Oblastní nemocnice Jičín – Novostavba pavilonu „A“ pro laboratoře a onkologii

# ZMĚNOVÝ LIST

**098****Změna a doplnění rozvaděčů RH1 a RH2 včetně propojů**

| <p>NÁZEV PRŮJEKTU: ROZVADEČ NN - ÚPRAVY RH1</p>                                    |                             | <p>Č. PŘÍLOHY: 15033-DPS-D,240 D7,1-05</p> |  |

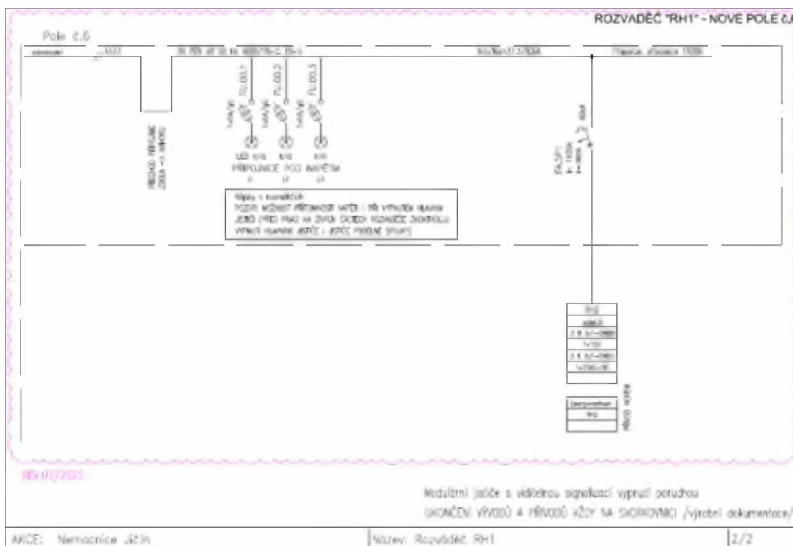
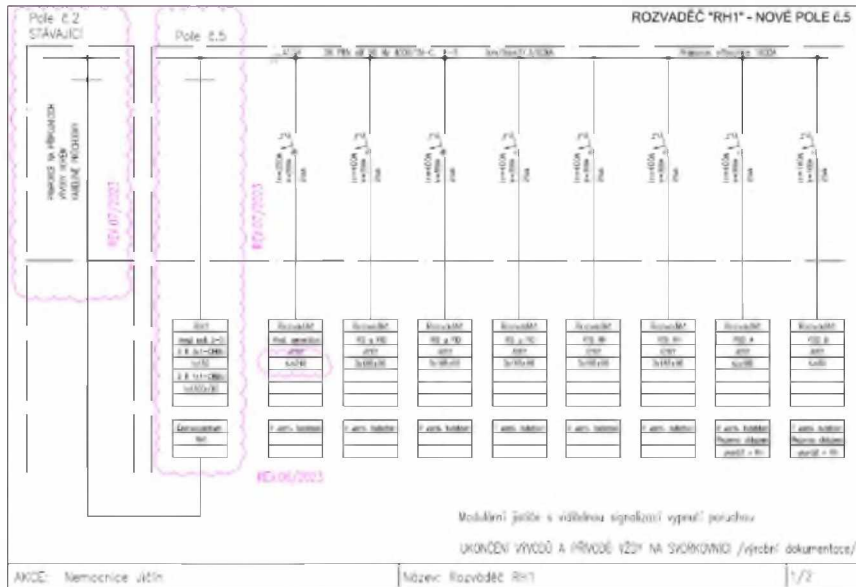
| <b>1.2 Popis nového řešení:</b><br>Doplnění rozvaděče RH1 a RH2 včetně propojů.<br>RH2 - pole č.5 - příprava praporců pro připojení kabelové spojky a doplnění signalizace přítomnosti napětí na L1, L2, L3.<br>RH1 - úprava pole č.4 - příprava praporců pro připojení kabelové spojky.<br>RH1 - Nové pole č.6 - signalizace přítomnosti napětí na L1, L2, L3 a jistění 1600A RH2 pole č.5 |

| PČ                            | Typ | Kód | Popis  | MJ | Množství | J.cena [CZK] | Cena celkem [CZK] | Cenová soustava |
|-------------------------------|-----|-----|--|----|----------|--------------|-------------------|-----------------|
| N                             | K   |     | Rozvaděč RH2 po revizi projektu ( zohledněno přemístění pole č. 5 z RH2 do RH1 viz náhradní zdroj)   | ks | 1,000    | -311 243,26  | -311 243,26       | CS VLASTNÍ      |
| N                             | K   |     | Doplnění rozvaděče RH1 po revizi projektu RH1 (úprava pole č.4 - příprava praporců pro připojení kabelové spojk)                             | ks | 1,000    | 146 214,07   | 146 214,07        | CS VLASTNÍ      |
| N                             | K   |     | Doplnění rozvaděče RH1 po revizi projektu (RH1 - Nové pole č.6 - signalizace přítomnosti napětí na L1, L2, L3 a jističní 1600A RH2 pole č.5) | ks | 1,000    | 256 096,00   | 256 096,00        | CS VLASTNÍ      |
| N                             | K   |     | propoje RH1 RH2  | ks | 1,000    | 167 700,00   | 167 700,00        | CS VLASTNÍ      |

**AKTUALIZACE PROJEKTOVÉ DOKUMENTACE 07/2023**
